# **Bescheid**

über die Änderung und Ergänzung der allgemeinen bauaufsichtlichen Zulassung vom 11. Februar 2014

Z-33.41-1174

Wärmedämm-Verbundsystem mit angeklebten EPS-Platten "Drepper WDV - System Classico"

Anlage 7

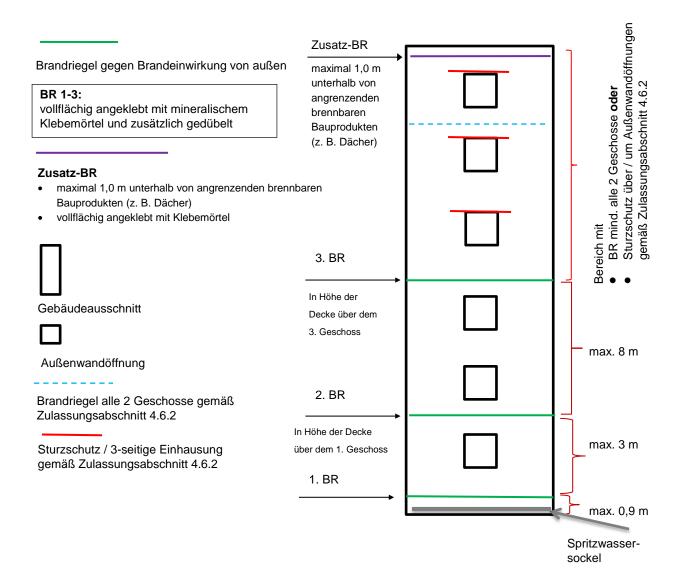
Für schwerentflammbare WDVS mit bis zu 300 mm dicken EPS-Platten müssen zusätzlich zu den in Abschnitt 4.6.2 enthaltenen Bestimmungen folgende konstruktiven Maßnahmen gegen eine Brandeinwirkung von außen ausgeführt werden (siehe Anlage 7):

- 1. ein Brandriegel an der Unterkante des WDVS bzw. maximal 90 cm über Geländeoberkante oder genutzten angrenzenden horizontalen Gebäudeteilen (z. B. Parkdächer u. a.)
- 2. ein Brandriegel in Höhe der Decke des 1. Geschosses über Geländeoberkante oder angrenzenden horizontalen Gebäudeteilen nach Nr. 1, jedoch zu dem darunter angeordneten Brandriegel mit einem Achsabstand von nicht mehr als 3 m. Bei größeren Abständen sind zusätzliche Brandriegel einzubauen.

- 3. ein Brandriegel in Höhe der Decke des 3. Geschosses über Geländeoberkante oder angrenzender horizontaler Gebäudeteile nach Nr. 1, jedoch zu dem darunter angeordneten Brandriegel mit einem Achsabstand von nicht mehr als 8 m. Bei größeren Abständen sind zusätzliche Brandriegel einzubauen.
- 4. weitere Brandriegel an Übergängen der Außenwand zu horizontalen Flächen (z. B. Durchgänge, -fahrten, Arkaden), soweit diese in dem durch einen Brand von außen beanspruchten Bereich des 1. bis 3. Geschosses liegen.

Die Brandriegel müssen folgende Anforderungen erfüllen:

- Höhe ≥ 200 mm
- nichtbrennbare Mineralwolle-Lamellenstreifen, Baustoffklasse A1 oder A2 nach DIN 4102-1 bzw. Klasse A1 oder A2 s1,d0 nach DIN EN 13501-1, nicht glimmend, aus Steinfasern mit einem Schmelzpunkt von mindestens 1000 °C geprüft nach DIN 4102-17, mit einer Rohdichte zwischen 60 und 100 kg/m³

- mit mineralischem Klebemörtel (Bindemittel: Kalk und/oder Zement) vollflächig angeklebt
- zusätzlich mit WDVS-Dübeln angedübelt (entweder durch den bewehrten Unterputz hindurch, oberflächenbündig unter dem bewehrten Unterputz oder im Mineralwolle-Lamellendämmstoff versenkt)

- konstruktive Verdübelung mit zugelassenen WDVS-Dübeln, bestehend aus Dübelteller und Hülse aus Kunststoff sowie Spreizelement aus Stahl, Durchmesser des Dübeltellers ≥ 60 mm, Rand- und Zwischenabstände der Dübel: mindestens 10 cm nach oben und unten, maximal 15 cm zu den seitlichen Rändern eines Brandriegel-Streifenelements sowie maximal 45 cm zum benachbarten Dübel

Weiterhin ist ein Brandriegel (wie vorstehend beschrieben) maximal 1,0 m unterhalb von angrenzenden brennbaren Bauprodukten (z. B. am oberen Abschluss des WDVS unterhalb eines Daches) in der Dämmebene des WDVS anzuordnen. Dieser Brandriegel ist mit einem Klebemörtel vollflächig anzukleben.

Die für schwerentflammbare WDVS in Abschnitt 4.6.2 vorgeschriebenen Maßnahmen im Bereich von Außenwandöffnungen müssen erst oberhalb des Brandriegels nach Nr. 3 ausgeführt werden.

Das applizierte WDVS muss von der Unterkante des WDVS bis mindestens zur Höhe des Brandriegels nach Nr. 3 folgende Anforderungen erfüllen:

- Mindestdicke des Putzsystems (Schlussbeschichtung + Unterputz) von 6 mm
- an Gebäudeinnenecken sind in den bewehrten Unterputz Eckwinkel aus Glasfasergewebe mit einem Flächengewicht von ≥ 280 g/m² und einer Reißfestigkeit im Anlieferungszustand von größer als 2,3 kN/5 cm einzuarbeiten.
- Verwendung von EPS-Platten mit einer Rohdichte von max. 25 kg/m³
- Verwendung eines Bewehrungsgewebes mit einem Flächengewicht von mindestens 150 g/m²
